OFICINA DE REPRESENTACIÓN (DELEGACIÓN FEDERAL) DE LA SEMARNAT EN EL ESTADO DE CHIAPAS

RESOLUCIÓN: 127DF/SGPA/UARRN/DIRA/1749/2022
EXPEDIENTE: 127.24S.711.1-20/2021

PRIMERO.- Que el dieciséis de diciembre del dos mil veintiuno, ingresó en esta Delegación Federal, la Manifestación de Impacto Ambiental modalidad Particular de **“El Proyecto”**, registrado en el Sistema Nacional de Trámites (SINAT) con bitácora: 07/MP-0081/12/21 y clave de Proyecto 07CH2021HD043.

Imagen 1.- ubicación de las áreas con posible vegetación de manglar.

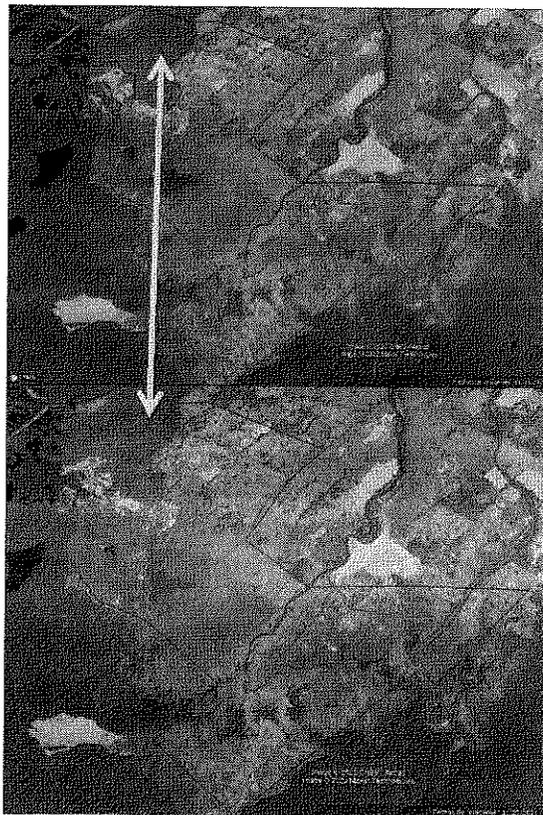
En el párrafo 6 la CONANP menciona que realizo una visita de supervisión en el sitio donde pretende establecerse el proyecto, donde observo la presencia de vegetación natural características del sitio del proyecto (manglar, popal, tular), además de asegurar que el proyecto está en su totalidad en áreas inundables con una superficie de 338.993 ha y una vegetación de manglares de 38.39 ha mayormente en el estanque 2 de acuerdo con el Anexo 2 de la opinión. Dicho esto, es importante tomar en cuenta no se presenta fotografía alguna que evidencie que personal de dicha comisión haya realizado tal recorrido que le permita obtener las coordenadas específicas de los polígonos que señala mediante el Anexo 2 y que ostenta vegetación de manglar, que el proyecto en su totalidad ocupara una superficie de 215.46 ha de las cuales solo serán afectadas 7.5417 ha por los bordos y canales por lo que se desconoce de donde obtuvo a información de 338.993 ha. Respecto a la información presentada en el Anexo 2 donde se muestran los estanques que pretende construirse y el área de manglares

existente en cada uno de estos de acuerdo con la visita de supervisión realizada, es bastante obvio que el personal de la CONANP se avoco únicamente a realizar el trabajo de escritorio mediante el uso de programas como el Google Earth, que es un sistema que te permite visualizar múltiples cartografías basadas en imágenes satelitales y que el mismo programa te permite hacer polígonos, líneas, medir áreas, crear mapas, entre otros; y utilizando estas herramientas delimito los polígonos donde se puede ver la existencia de vegetación y que por el sitio donde se encuentra el proyecto concluye que se te trata de vegetación de manglar.

En la imagen 1 se puede apreciar el área del proyecto sin polígonos que delimitan las superficies con mangle, y también, a manera de ejemplo, el área delimitada por un polígono azul; las superficie y formas ocupadas no son las mismas, pues dependen de la apreciación de quien elabore el mapa; si bien este y otros programas basados en imágenes satélites son herramientas muy útiles para describir un lugar o área, no tienen el mismo valor que realizar como primer paso un estudio en campo y mediante el uso de un geoposicionador o GPS y ubicar los hallazgos encontrados. Otro punto

importante es que no se pretende realizar ningún tipo de obra al interior de los estanques, por lo tanto, no se removerán 38.39 ha de manglar como supone la CONANP que se hará.
